高性能容器(HIC)内のスラリー性状に関する追加調査とその実施内容について

2021/5/14

東京電力ホールディングス株式会社

HIC についての共通認識

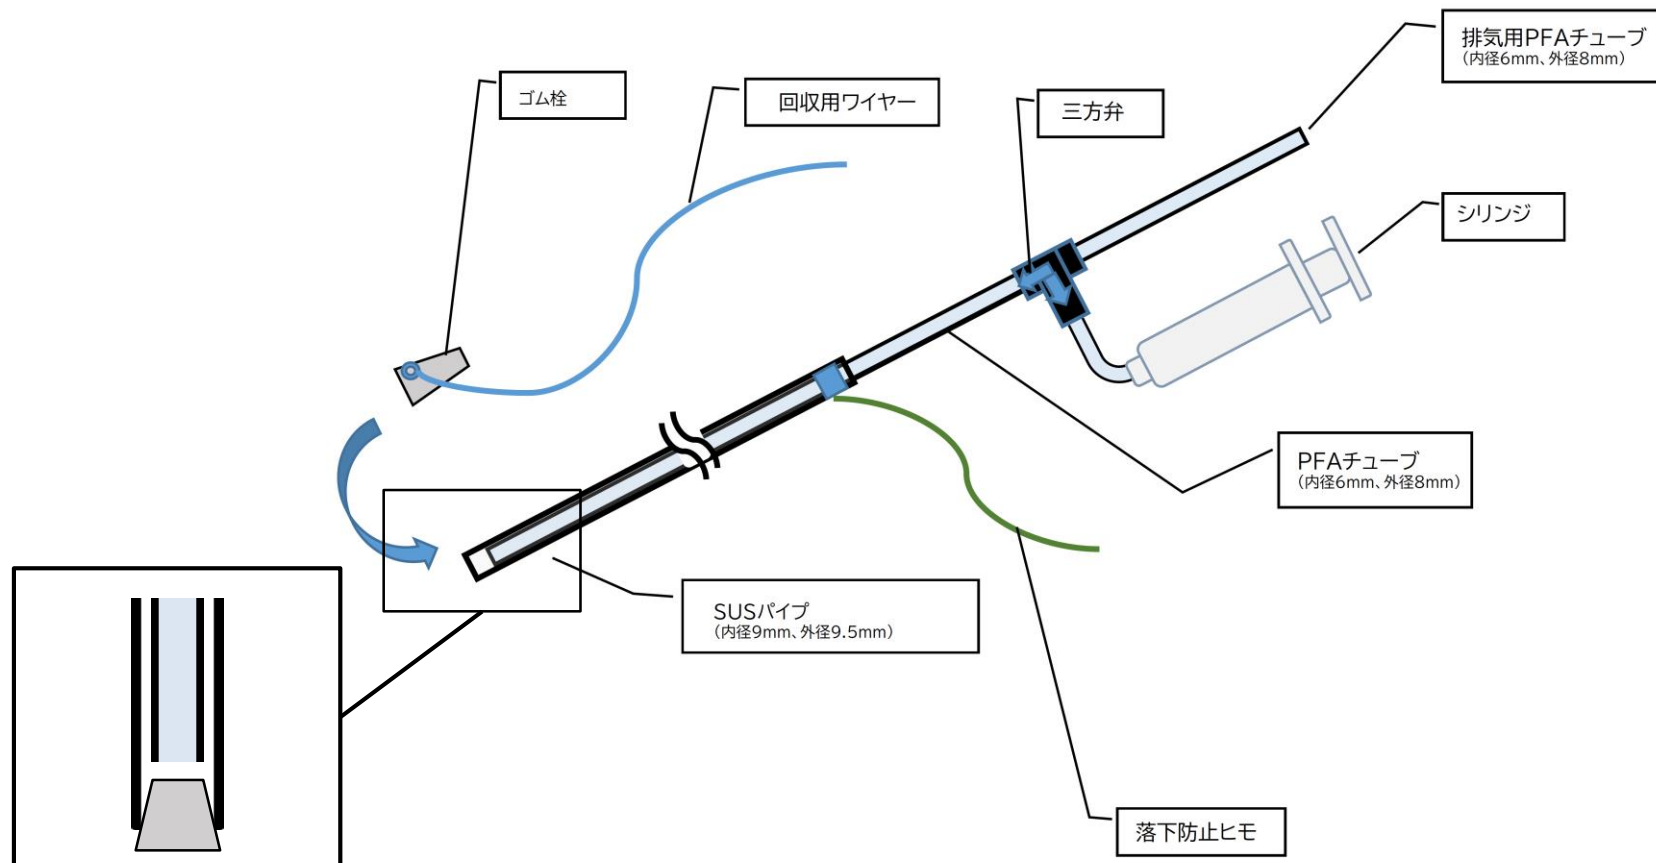
サンプリングの精度について、表層のみの観察にならないか(2/22監視評価検討会資料コメント)

- 以下のような治具を用いることで、表層のみの観察にならないようにする。

基準点まで挿入後、ゴム栓を
押し出し、採取する

第 1 図 2018 年 3 月の測定図

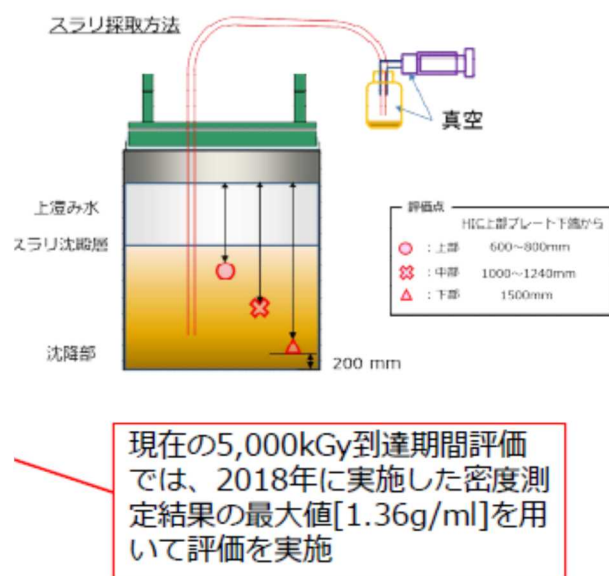
2018 年 3 月の測定では、HIC 下部から 2 cm よりも高い位置でかさ密度 1.36 g/cm^3 という結果が得られている。2 cm より下部は沈殿の程度が大きく、かさ密度はより高いと考えられる。東電の図でもそのことを認識している。

第 2 図 水中での Y-90 β線及び Sr-90 β線の飛跡

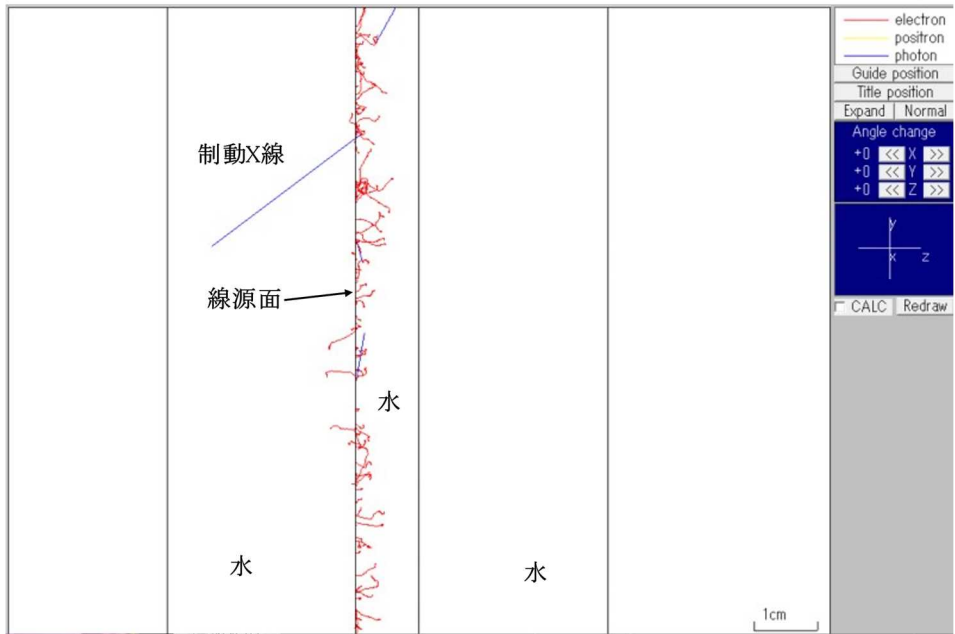
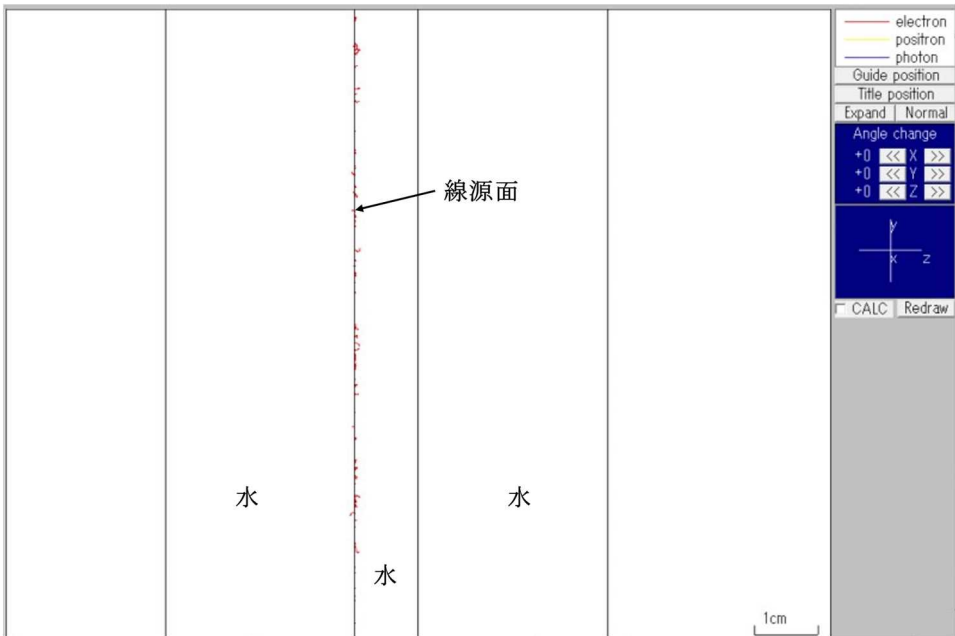
エネルギーが高い Y-90 の β 線でも 1 g/cm^2 の物質があると HIC 表面には到達しない。このことを理解するために、第 2 図に egs5 を使って求めた水中での Y-90 及び Sr-90 からの β 線の飛跡を示す。Y-90 からの β 線でも 1 cm の水を透過することが出来ないことが分る。かさ密度が高くなると、影響する領域の cm 単位の厚さは更に短くなる。密度が 1.5 の

場合には 0.67 cm、1.7 の場合は 0.59 cm の領域である。炭酸塩スラリーが 50 %の水分を含む場合のかさ密度が 1.77 g/cm³ であるので、HIC の底面近傍のかさ密度が 1.7 以上と仮定することは、過大な評価ではない。
